**Onderwerp:** RE: Plannen naar R&D week 39

In de Excel lijst en in PB heb je voor de zaak Z2022-0004146 ([redacted]) aangegeven dat de straat breedte te smal is en nog een aantal opmerkingen mbt een mogelijk dakterras.

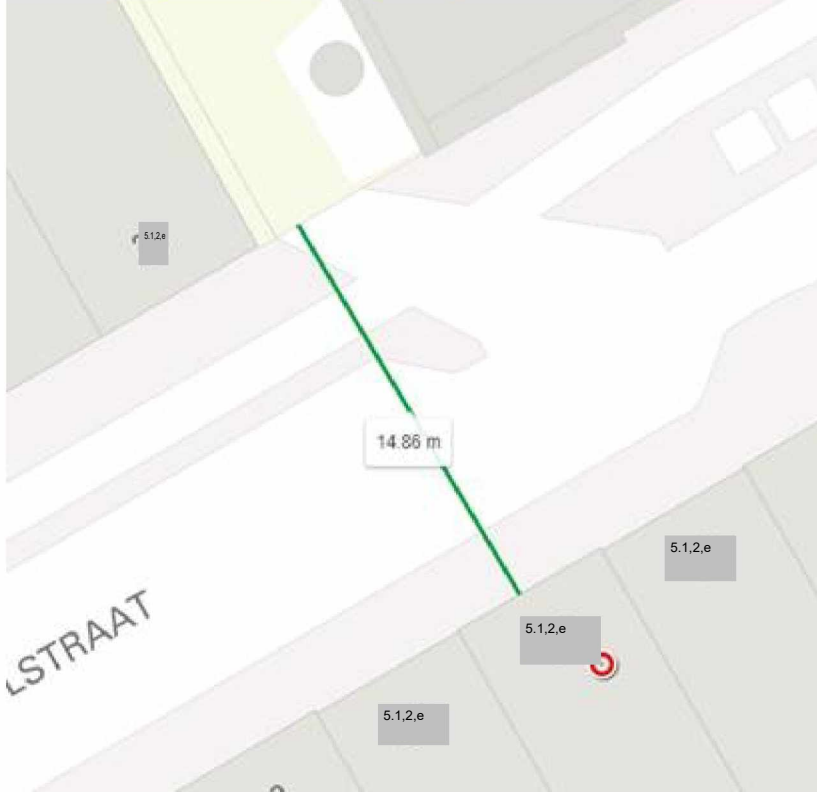
Qua straatbreedte lijkt me dat gezien het verloop en jouw screenshot zeker een goed uitgangspunt. Ik zou nog wel even navraag doen over de draaiende delen, want de stukken zijn niet in overeenstemming en het lijkt er op dat er zo het dak op kan worden gewandeld vanuit een deur/ raam... vanuit het bouwbesluit moet er dan ergens een hekje komen toch?

Bij beide aanvragen is er van de straatbreedte uitgegaan zoals deze nu ook weer is ingediend. Beide zaken zijn bij de bezwaarcommissie geweest en daar is toen ook aangegeven dat er voldaan wordt aan het afwijkingenbeleid.

Ik kan dus nu niet opeens zeggen dat de breedte van de straat nu niet goed ingetekend is. Overigens als ik het op meet in Data dan kom ik op ongeveer 14,86 m en geen 15,20 m. Voor deze zaak wil ik dus gewoon van de 14,70 m uitgaan.

Top, ik heb het advies aangepast naar akkoord.

Fijn dat je dezelfde conclusie trekt. Zal ik het plan weer uitzetten en dat je aangeeft dat het voldoet aan het beleid?  
In mijn verzoek aanvulling heb ik al navraag gedaan mbt de draaiende delen. Dus dat heb ik scherp.
